# 新竹縣政府工程查核代表照片表

拍攝日期：109.12.11

工程名稱：新竹縣關西國民小學第二期老舊校舍整建工程

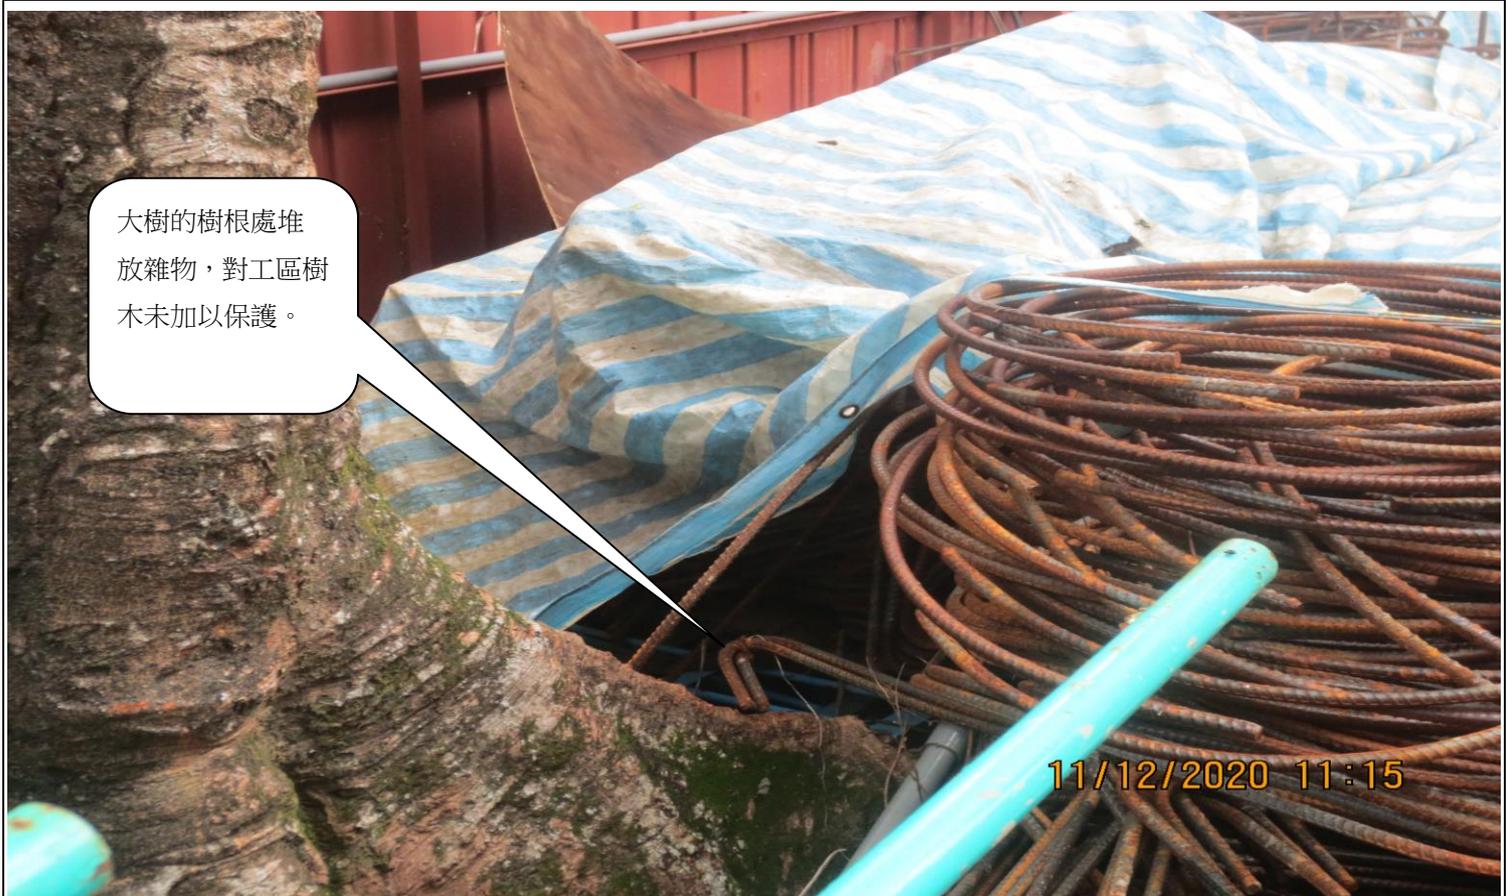
屋頂地坪澆置時遇雨未停工或未緊急覆蓋保護，致混凝土表面的水泥砂漿流失，請加以改善。
